D1.03 DOSTAVBA BUDOVY OKB
D1.03.1 ARCHITEKTONICKO-STAVEBNÍ ŘEŠENÍ

NÁZEV AKCE:	OBLASTNÍ NEMOCNICE TRUTNOV a.s. KONSOLIDOVANÉ LABORATOŘE A TRANSFUZNÍ ODDĚLENÍ	
VÝKRES	POHLED VÝCHODNÍ

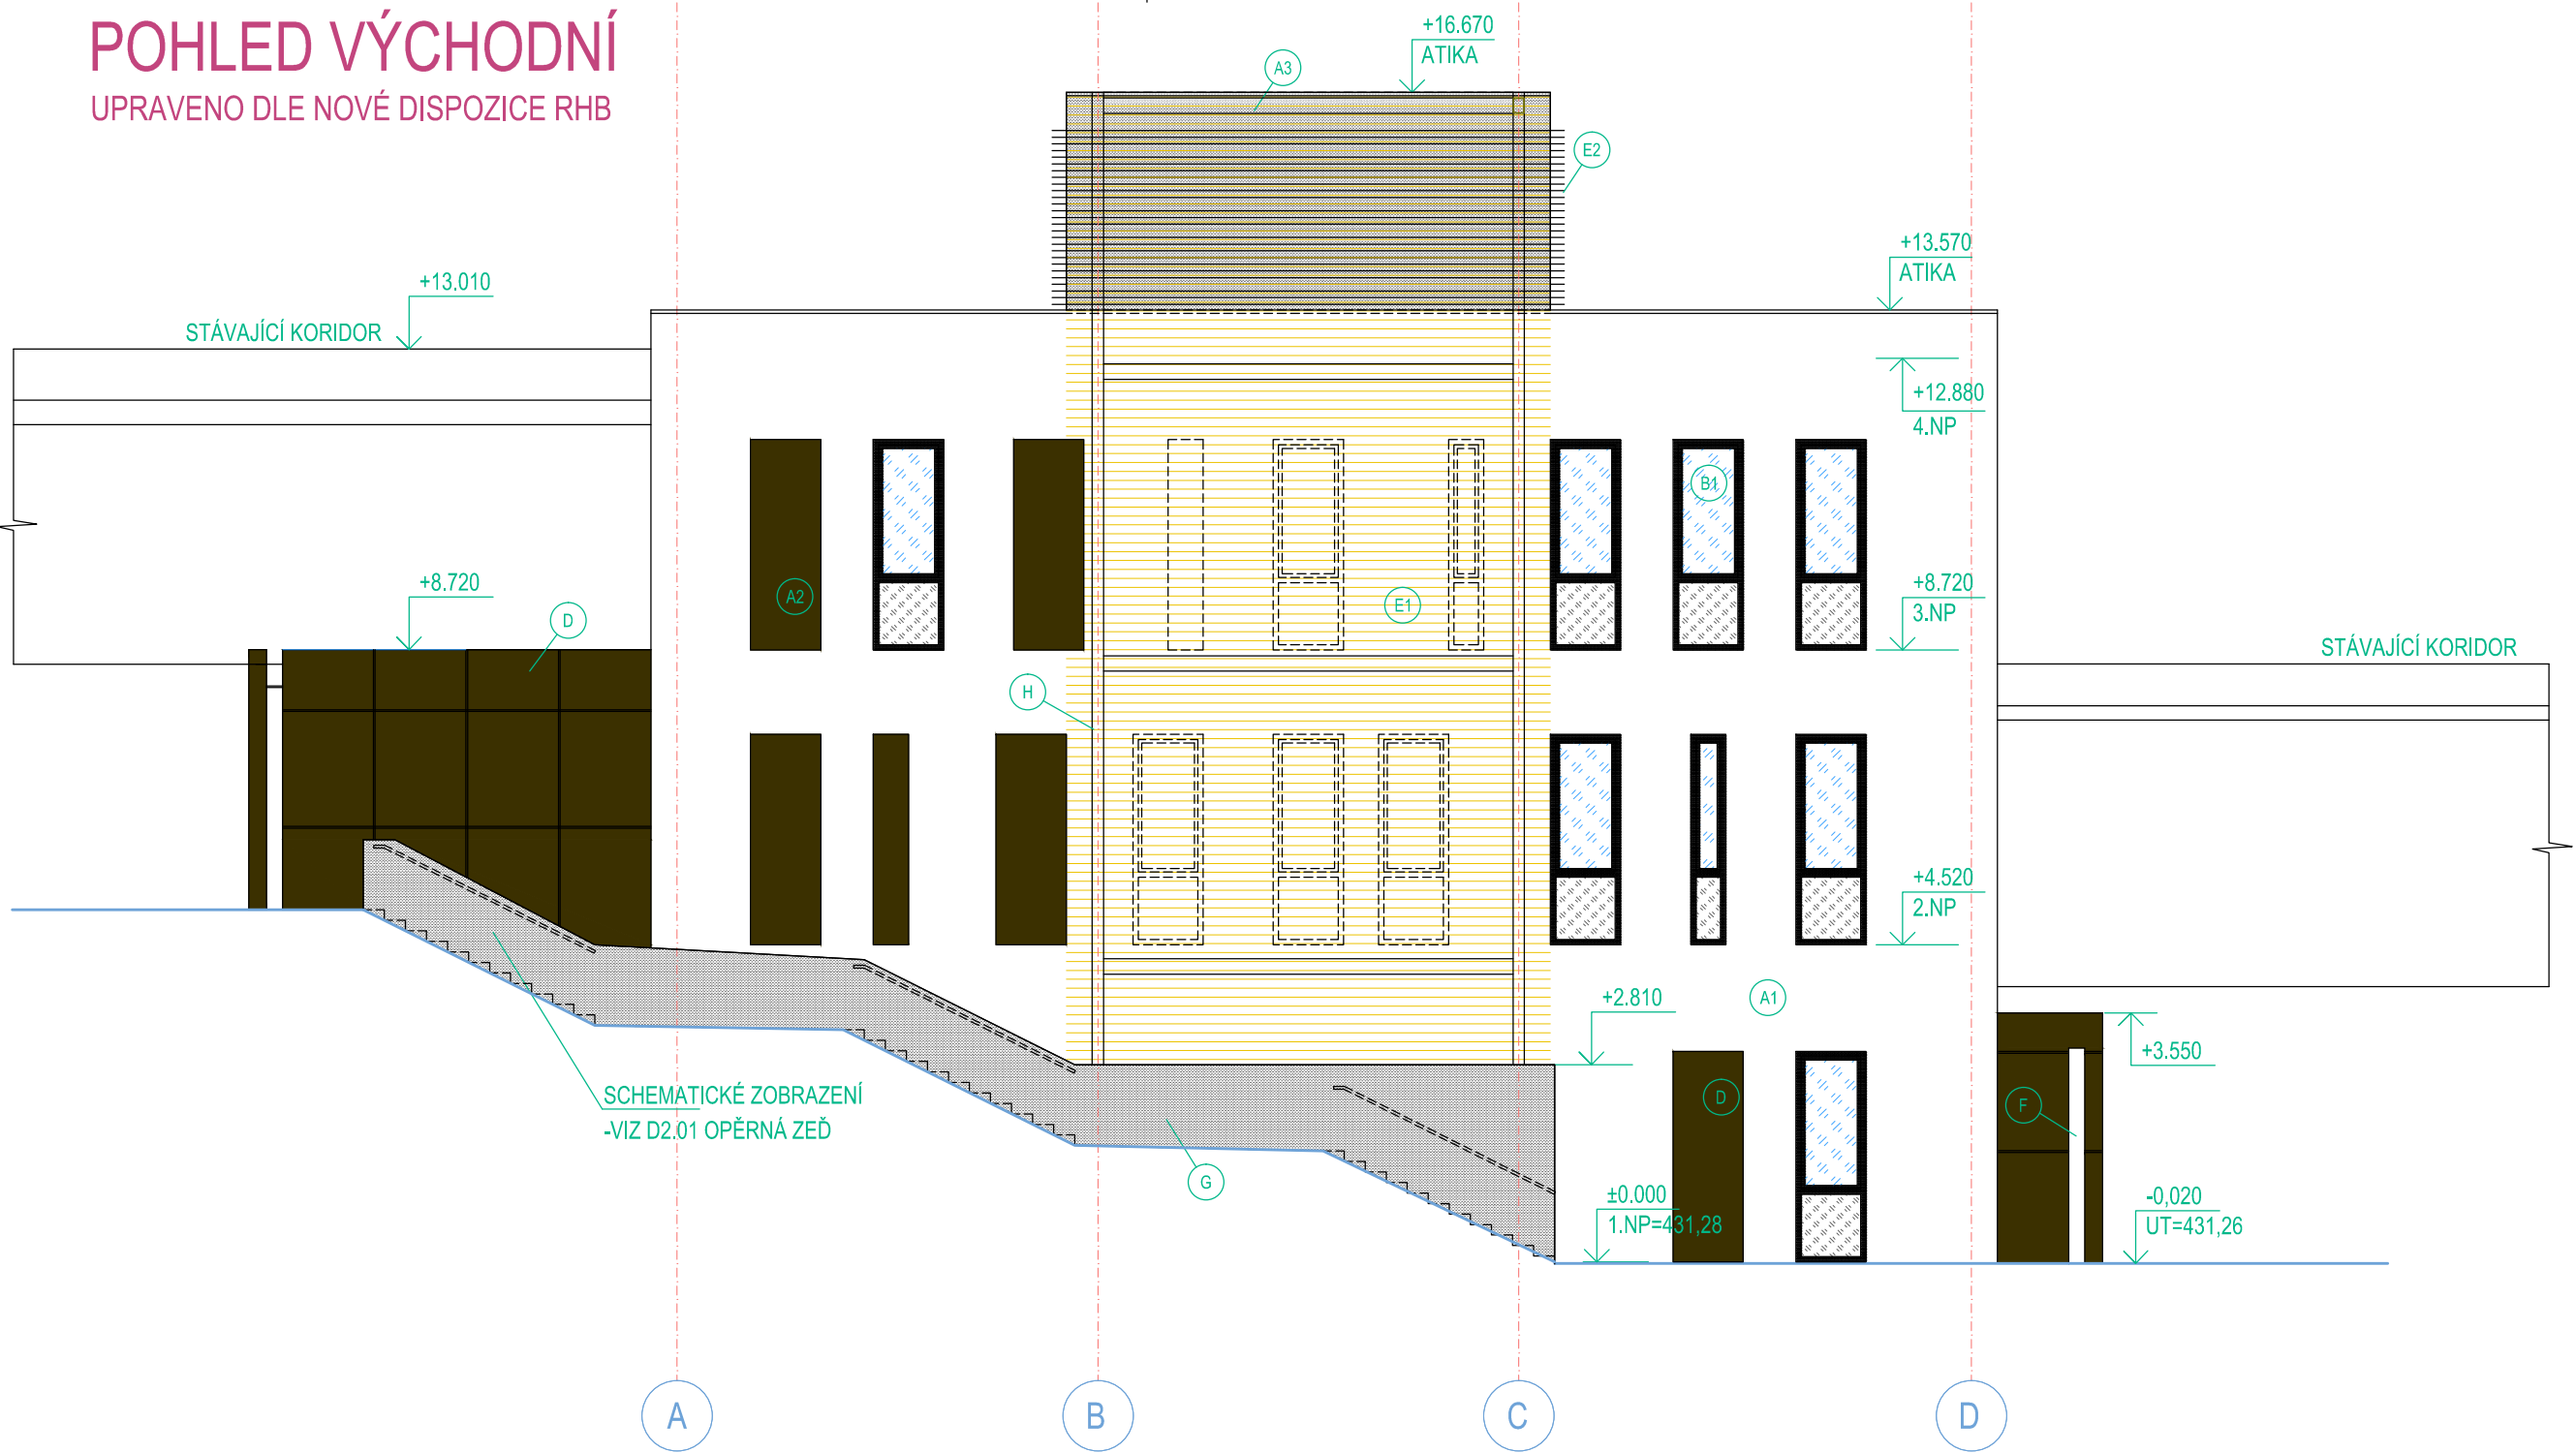
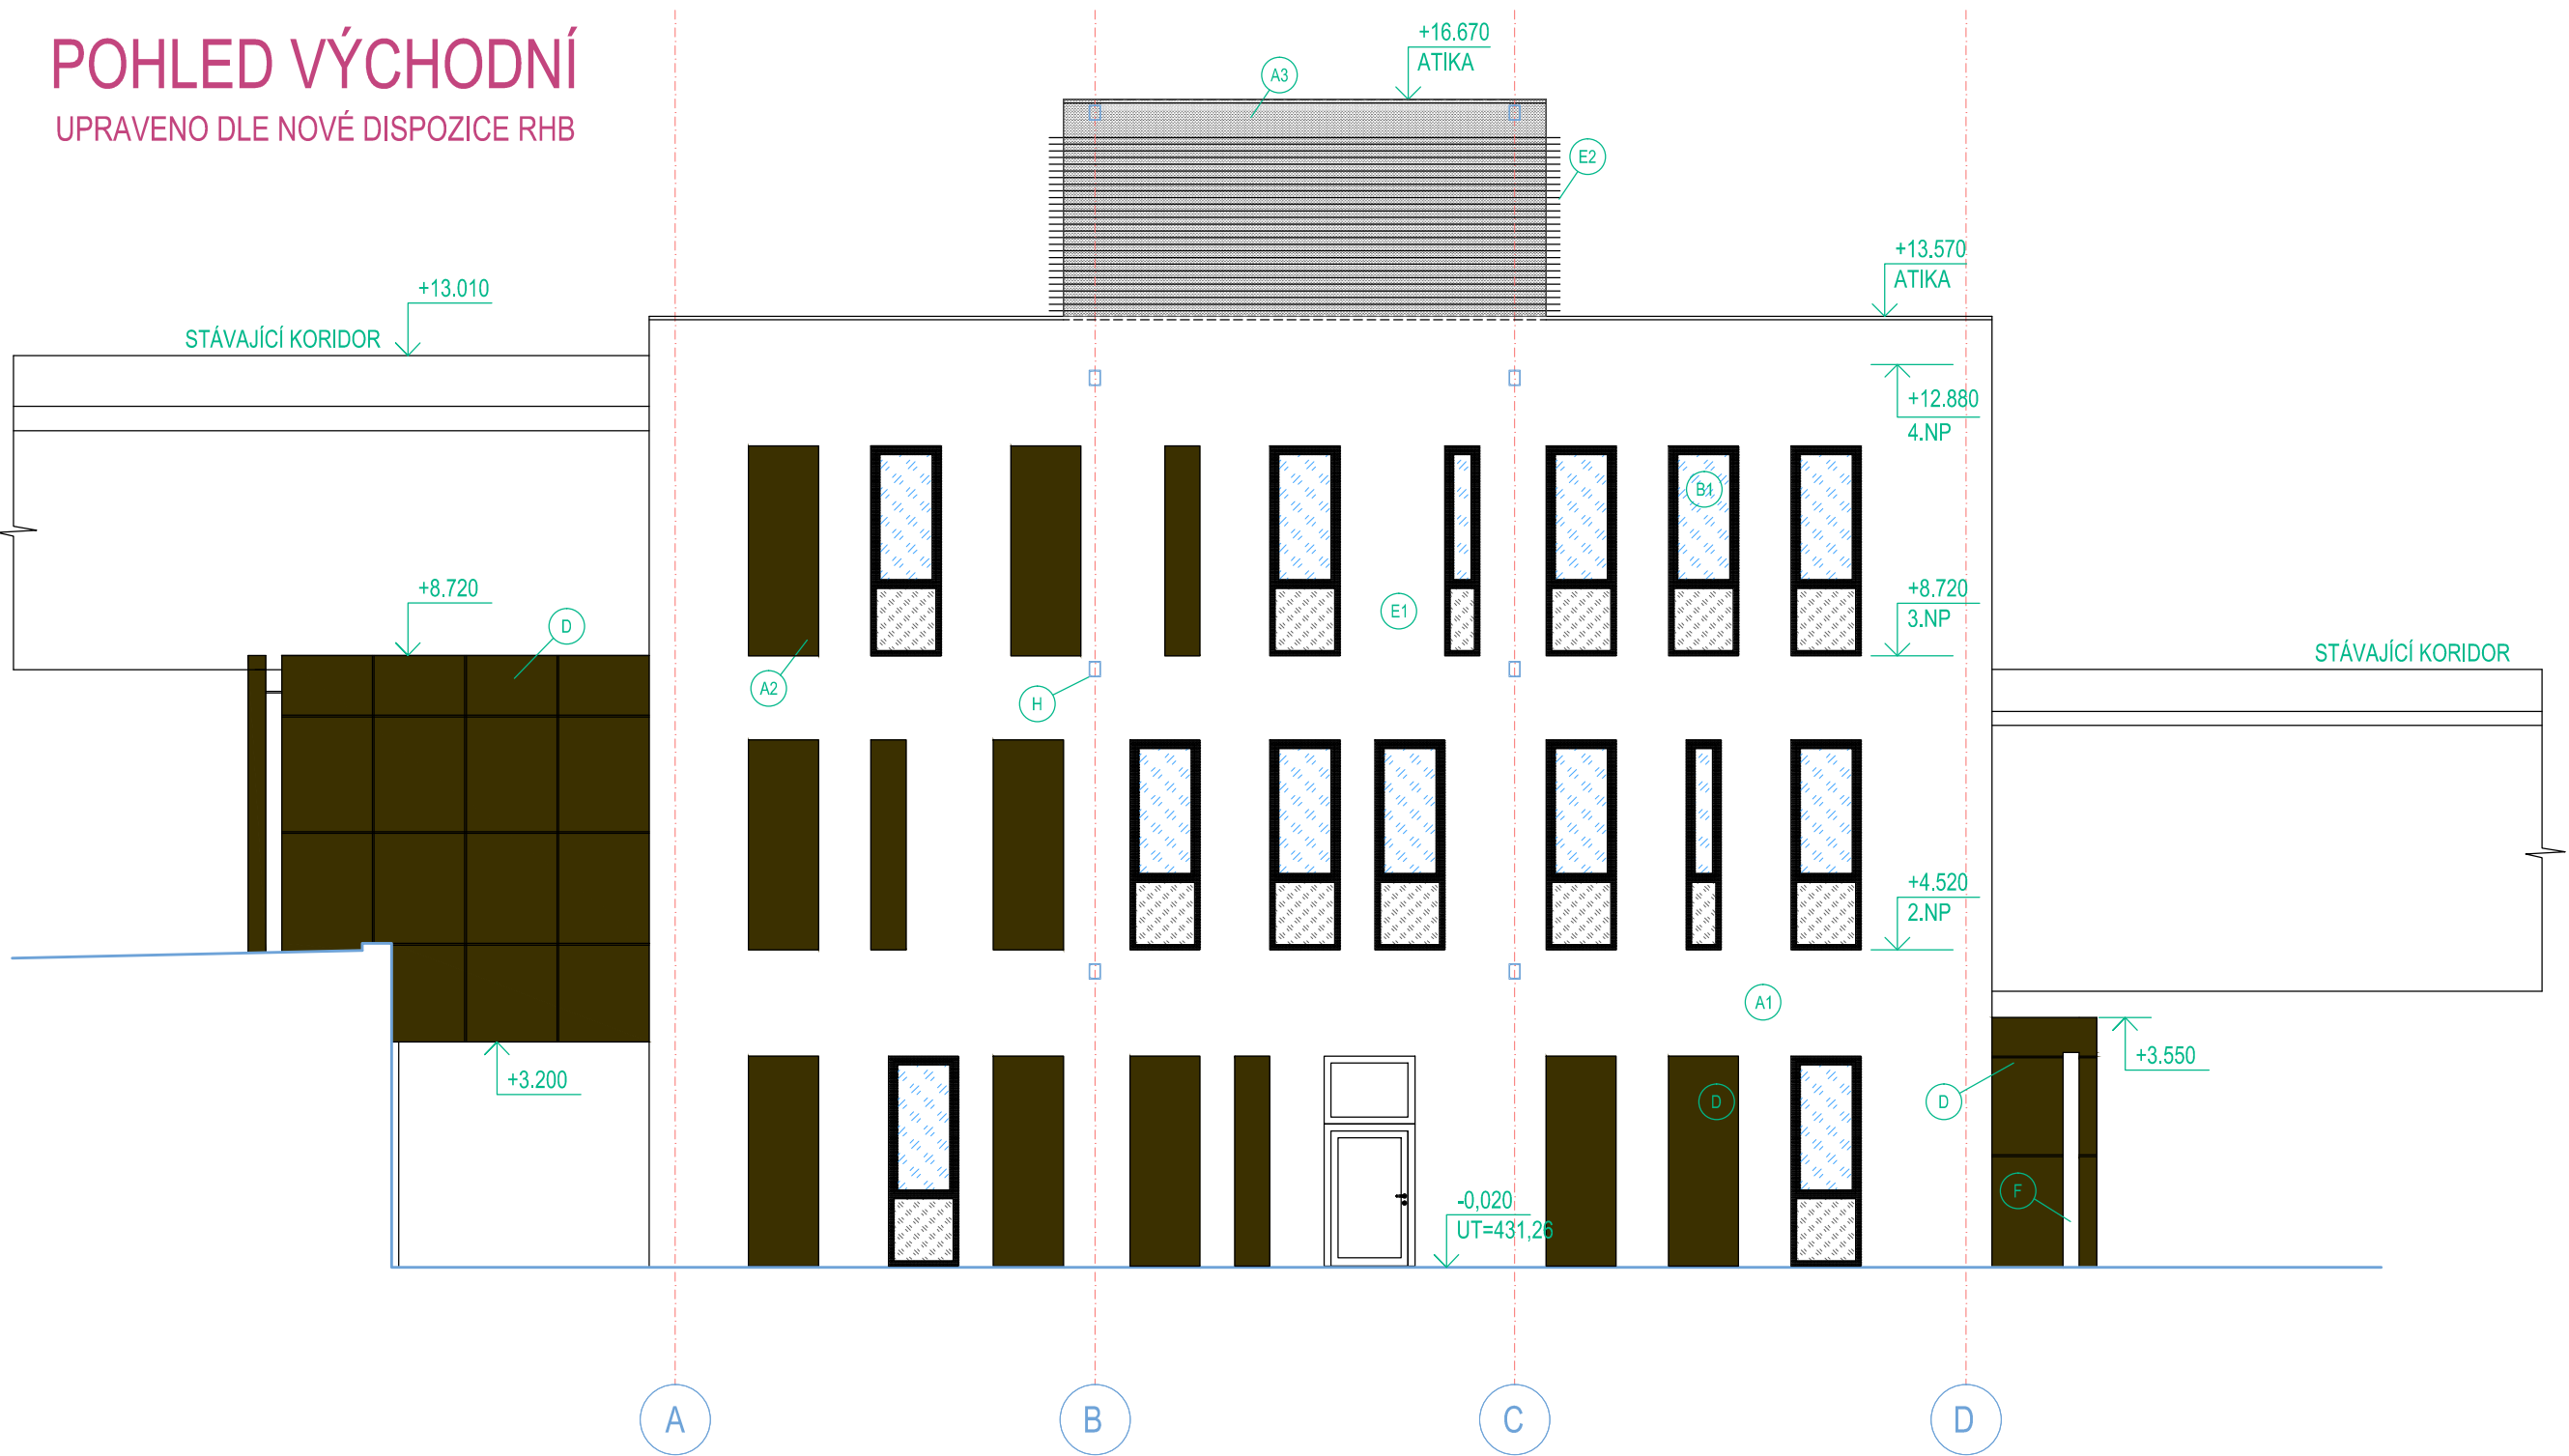
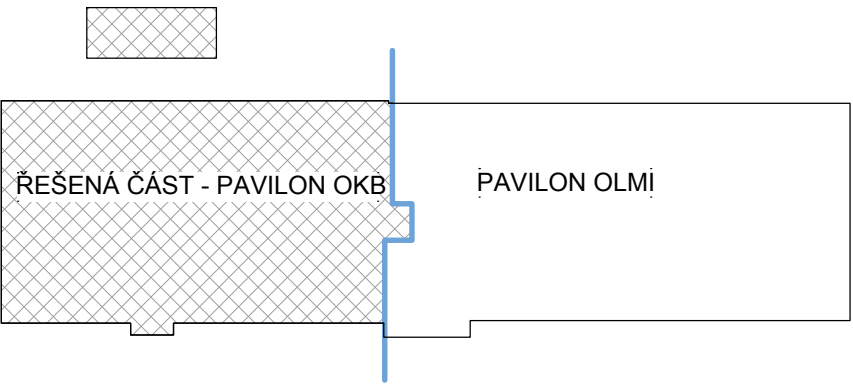
POHLED VÝCHODNÍ
UPRAVENO DLE NOVÉ DISPOZICE RHB

POHLED VÝCHODNÍ
UPRAVENO DLE NOVÉ DISPOZICE RHB
